**「東京電力福島第一原子力発電所事故の調査・分析に係る
中間取りまとめ」に対する発電用原子炉設置者の見解等に
ついて（発電用原子炉設置者からの回答内容）**

令和3年5月12日
原子力規制庁

「東京電力福島第一原子力発電所事故の調査・分析に係る中間取りまとめ」
(2021年3月5日)に関する見解等について(回答)

図-5 耐圧強化ベント設備（設備）

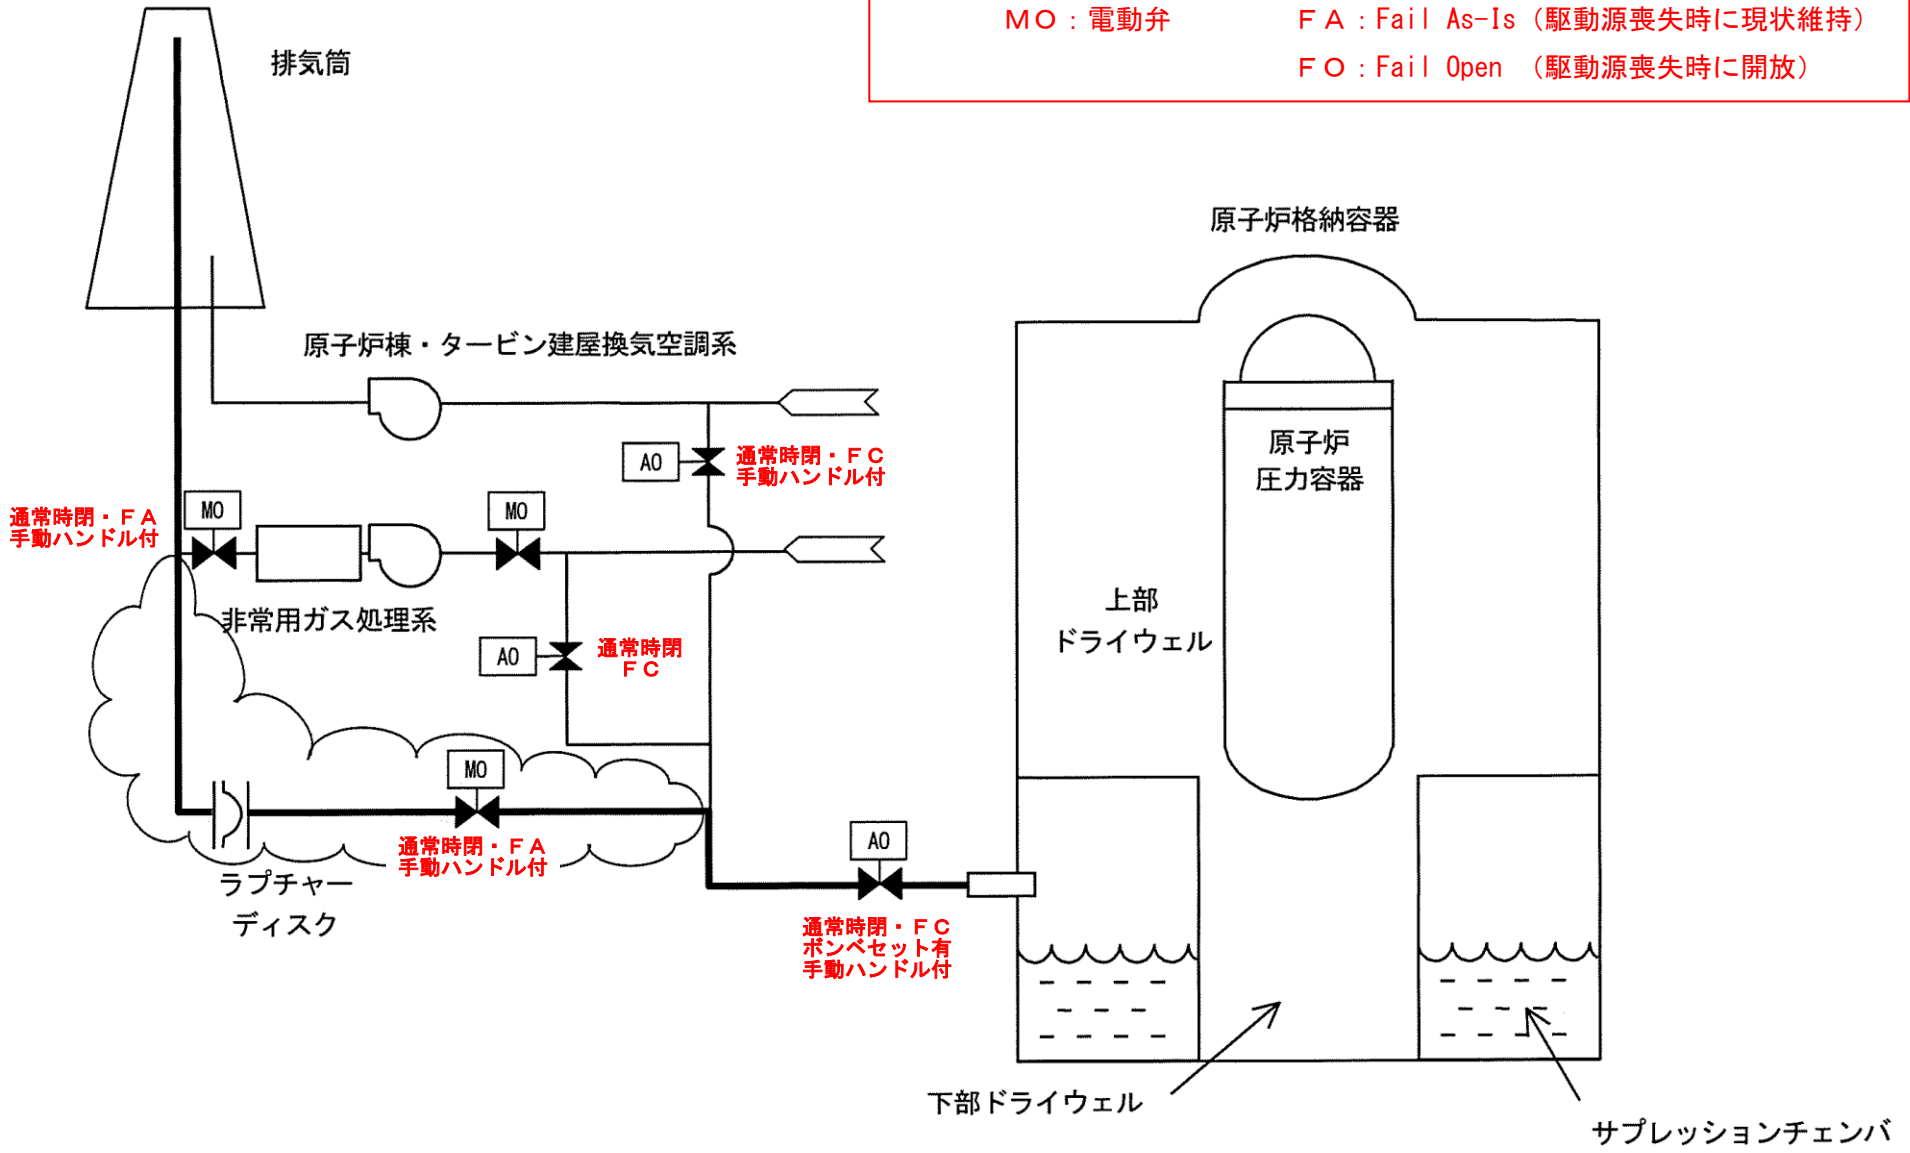
2. 原子炉冷却材圧力バウンダリの耐圧、隔離設計を阻害しないこと	—	—	—	—	—	—	(該当する設備変更を伴う AM 策はない)
3. 格納容器の隔離設計を阻害しないこと	—	—	—	—	○	—	耐圧強化ベントラインは非常用ガス処理系に接続するが、隔離弁及びラプチャーディスクを設け、原子炉格納容器内の気体が大気に流出するのを防止するためのバックアップとした。また、ラプチャーディスクの上流側と下流側を非常用ガス処理系のそれぞれ接続する個所と同一の設計とした。
